Analyse de la Figure fournie par le promoteur dans le PC pour convaincre que le rideau d'arbre va cacher la résidence.

La résidence EMERIGE vue de la Roseraie, dans la demande de Permis de Construire (pour l'ABF, la MRAE, le Département)

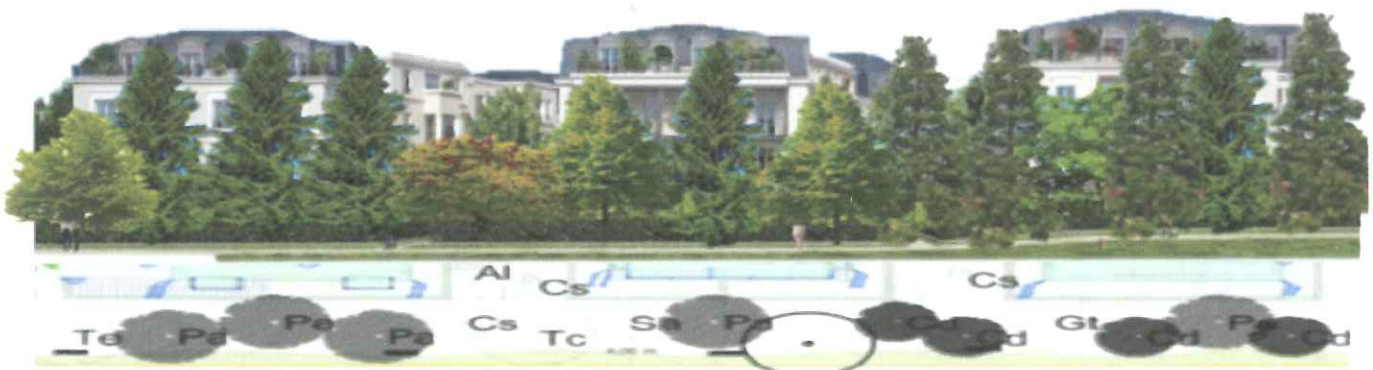
1. La seule image fournie par le promoteur censée démontrer que le rideau d'arbre cache la résidence au visiteur, est trompeuse .

a) L'image du haut est la vue « reconstruite » pour démontrer dans le PC que le rideau d'arbre va cacher la résidence ; la vue , sur sa partie basse, apparaît prise du pavillon normand, alors qu'elle devrait être prise à proximité du mur d'enceinte, riche de rosiers. La vue sur sa partie haute, à cette distance, permet de comparer la hauteur de l'enceinte et la hauteur du bâtiment : l'enceinte étant au maximum de 2 mètres, la hauteur apparente de la résidence est au maximum entre 4 et six mètres, alors qu'elle fait 12 mètres de haut : la hauteur a été réduite par deux.

De plus la couleur du bâtiment est estompée et tirée vers le bleu pour se confondre avec le ciel.

b) L'image du milieu est la vue « pour le client d'Emerige » mise sur la plaquette disponible sur le site de la mairie). Elle est beaucoup plus réaliste, vue à proximité de l'enceinte nord. Il est impossible de mettre en correspondance, les deux images, celle de PC et celle du projet, les deux étant disponibles sur le site de la mairie pour deux destinataires différents (les administrations et les clients)

c) L'image du bas est l'image réaliste reconstruite (par nous) à partir de la description des espèces végétales et le modus operandi décrit dans le PC, vue de la Roseraie.

On peut voir que , même au bout de 20 ans, les arbres du rideau végétal n'arrivent pas à cacher la résidence.

En plus les rideaux formés d'une seule ligne d'arbres ne sont pas aussi opaques que ce qui est montré sur cet image. On en a plusieurs exemples au parc de Sceaux, avec des arbres centenaires de même type en rideau et l'on continue à voir ce qu'il y a derrière le rideau d'arbres.

Comment appelez vous cette méthode: EMERIGE, la résidence magique ?

Puisque cela n'a pas été fait sérieusement pour le PC, on peut construire une vue plus réaliste avec un rideau d'arbre tel que celui proposé dans le PC en prenant en compte la vitesse de croissance des arbres : la résidence est toujours visible après 20 ans

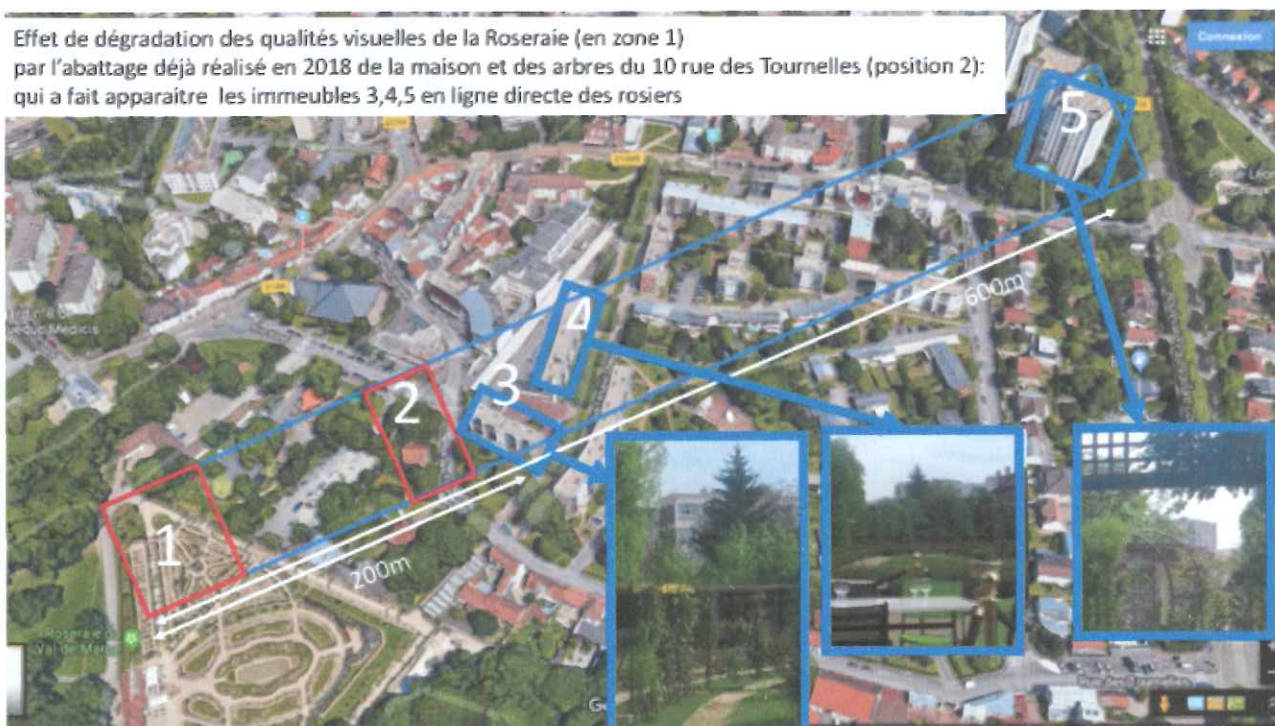
2-3 La dégradation des qualités visuelles de la Roseraie a déjà commencé avec la destruction déjà opérée de la maison du 10 Rue des Tournelles et de ses arbres qui cachaient les immeubles derrière (situés à 200 mètres environ)

La propriété du 10 rue des Tournelle, faisait partie du bouclier Nord de la Roseraie, à coté du square Allende , étant une partie intégrante du domaine « Lepère ».

Elle avait pour propriété essentielle de cacher aux visiteurs de la Roseraie, avec ses grands arbres, les immeubles de 5 étages du 15 ter des Tournelles, située à environ 200 mètres de la Roseraie ainsi que les tours Dispan, situées à 600 mètres.

Nous le montrons sur l'image de la page suivante , où nous avons pris des photos depuis la Roseraie dans la direction de la maison du 10 rue des Tournelles, qui a été abattue cette année avec ses arbres.

L'abattage des arbres du 10 rue des Tournelles fait apparaitre ces deux immeubles comme des perturbations visuelles importantes à la vision des collections de roses.

Ces perturbations déjà effectuées sont une preuve supplémentaire que les perturbations apportées par la résidence seront bien plus importantes que l'image « reconstruite » qui a été mise dans le PC pour avoir les accords des administrations
